Stadt Barmstedt, Bebauungsplan Nr. 78 - nördlich Steinmoor / westlich Lutzhorner Landstraße“ Erneute Beteiligung gem. §§ 4 Abs. 1, 3 Abs. 1 und 2 Abs. 2 BauGB / Abwägungsvorschlag

7.1. Dachbegrünung / Photovoltaik

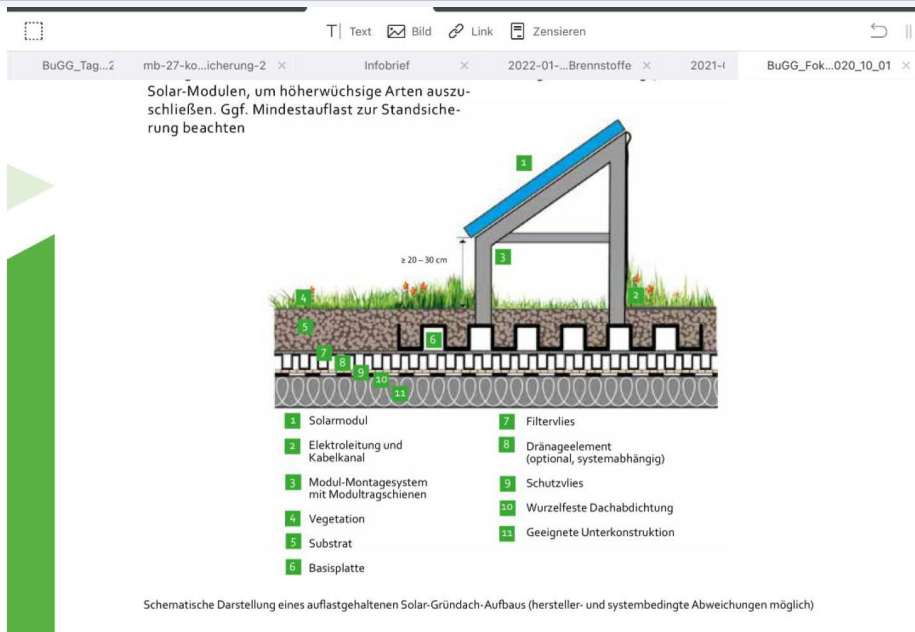
Wir begrüßen die Festsetzungen von Dachbegrünung und Photovoltaik. In der Begründung heißt es an einer Stelle „Die Kombination von Gründächern und Solaranlagen ist möglich und wurde vielerorts angewendet.“ Unmittelbar danach wird jedoch ausgeführt, dass die Dächer „entweder“ mit Anlagen für die Nutzung von Solarenergie zu versehen oder zu begrünen sind. Das erscheint uns widersprüchlich. Wir bitten, die Festsetzung so zu ändern, dass Kombinationen von Gründächern und Solaranlagen umzusetzen sind. In den folgenden Abbildungen sind Möglichkeiten solcher Kombinationen dargestellt.

Die Äußerung wird in anderer Form berücksichtigt.

Die Stadt möchte sich für den Feuerwehrtbau die Optionen offen lassen und die Festsetzung nicht ändern. Es wird jedoch eine Empfehlung in die Festsetzung aufgenommen.
